Mission régionale d'autorité environnementale

**Avis délibéré sur le projet de renouvellement et  
d'extension d'une carrière sur les communes de  
Bischwiller et Gries (67)**

**porté par la société EQIOM GRANULATS**

n°MRAe 2023APGE25

**Figure 5 – plan de phasage de l'exploitation (T0 correspond à la 1ère année de la nouvelle exploitation)**

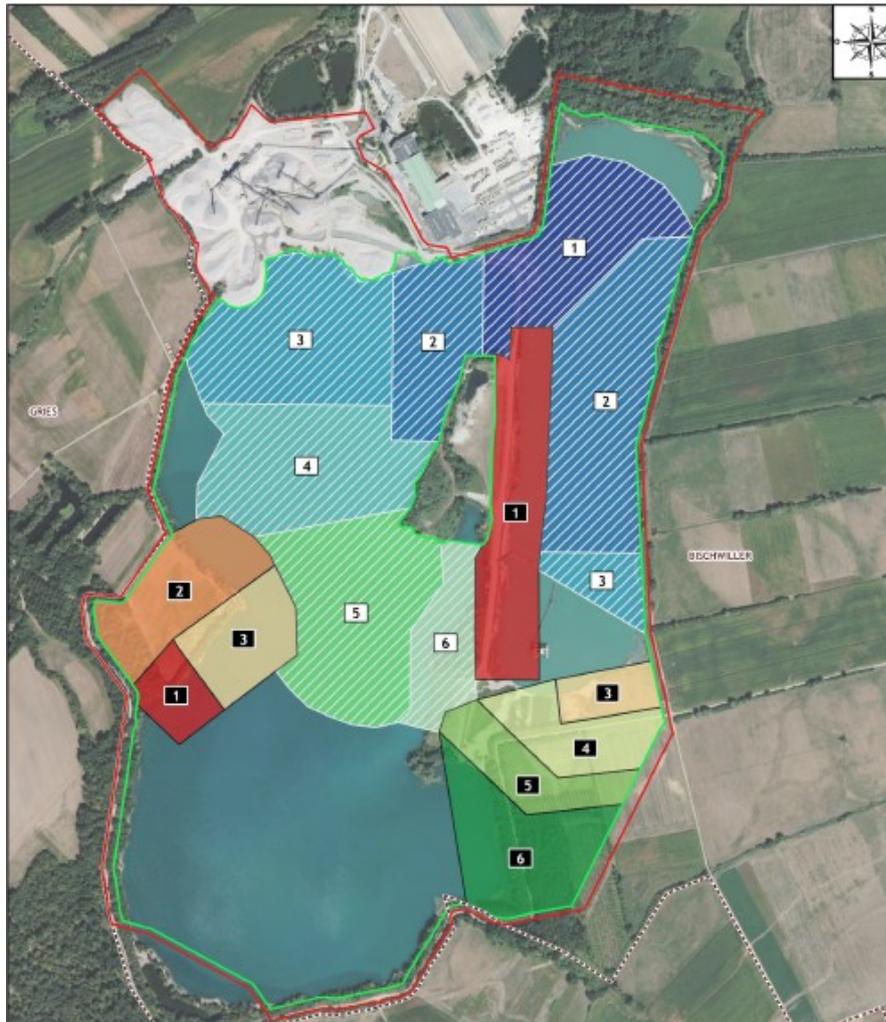
Ce délai de 10 ans est cohérent avec le schéma de phasage de la figure 4 du présent avis. Cependant, l'Ae constate sur ce schéma que les travaux de redragage sont menés concomitamment aux travaux de l'extension. Cela signifierait donc que les travaux de redragage sont eux aussi décalé de 10 ans alors qu'ils ne sont pas concernés par la mesure de compensation des impacts sur les zones humides.

***Elle recommande néanmoins de modifier le phasage d'extraction de la carrière afin de commencer l'exploitation de la partie extension uniquement après l'exploitation totale de l'ICPE autorisée à ce jour.***

**Figure 7 – zone humide remarquable du SDAGE Rhin – Meuse (en orange)**

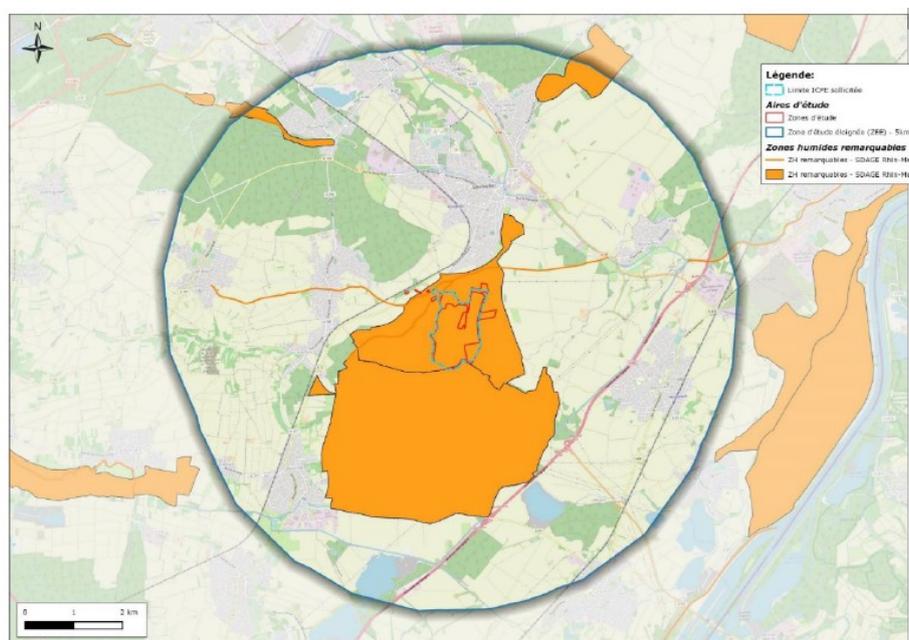
Argument 1 du dossier : un plan d'eau n'est pas une zone humide, d'après l'article R.211-108 du code de l'environnement. L'Ae note que l'extension de la carrière n'est pas actuellement un plan d'eau. Cet argument ne peut donc s'appliquer pour la partie extension.

Argument 2 du dossier : selon la définition du SDAGE 2022-2027, ce caractère remarquable ne pourra pas concerner des zones non humides d'après les critères de l'article R.211-108 du code de l'environnement, ou des zones occupées, avant le 1er janvier 2010, par un usage agricole de culture labourée ou par un usage urbain. L'Ae note que la peupleraie existante, présente avant le 1er janvier 2010, n'est pas un usage agricole de culture labourée. Cet argument ne peut donc s'appliquer pour une majeure partie (environ 60 %) de l'extension.

L'Ae constate que hormis les 2 sites de compensation les plus à l'ouest (en orange sur la figure 8), les autres sites de compensation sont déjà en zone humide remarquable (cf figure 7 du présent avis). De plus, les sites de compensation du présent dossier sont exactement les mêmes que ceux du dossier de demande d'examen au cas par cas de janvier 2022.

**Figure 8 – localisation des sites impactés et de sites de compensation**

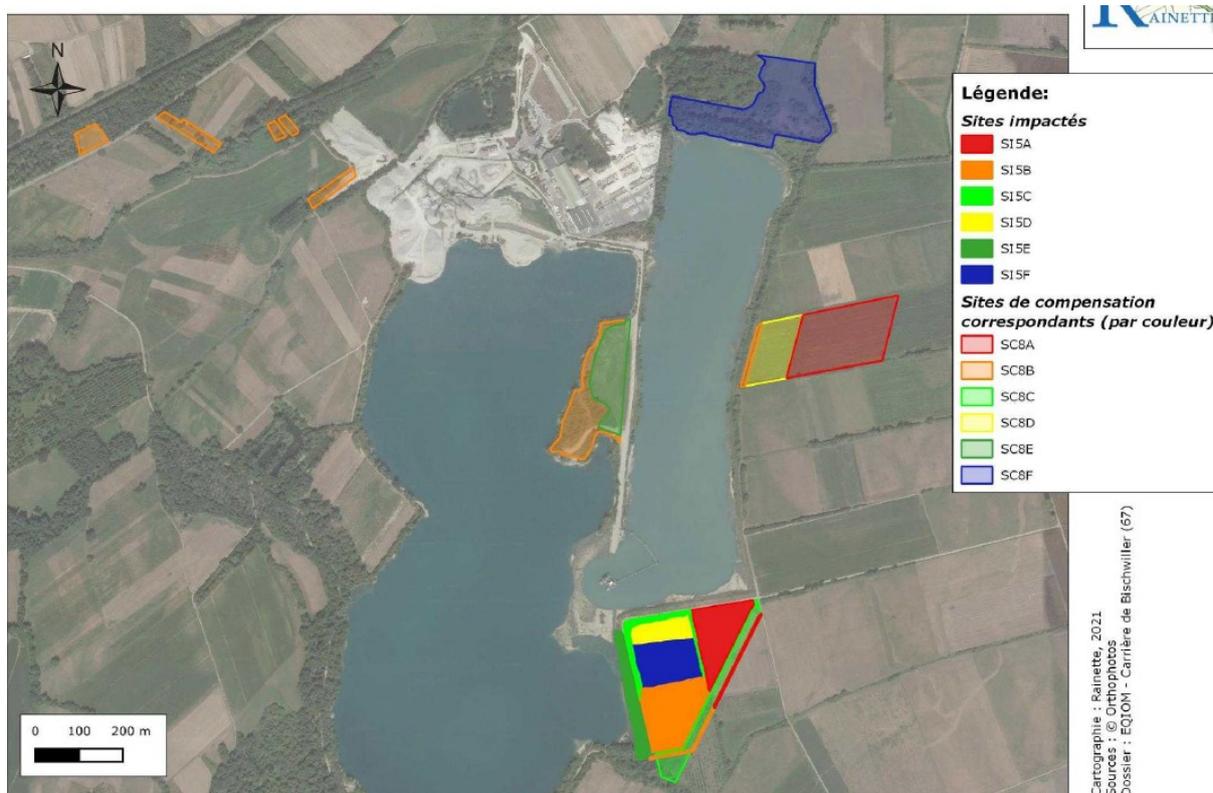
Le dossier présente sur une seule carte (cf figure 8 du présent avis) :

Les ratios de compensation surfacique appliqués sont de 1 pour 1 pour l'ensemble des sites sauf pour les parcelles de peupleraies (ratio défini à 1,5) dont l'enjeu est estimé supérieur par le pétitionnaire.

**L'Ae recommande de justifier dans le dossier que la localisation de sites de compensation en zone humide déjà considérée comme remarquable peut être valablement acceptée.**
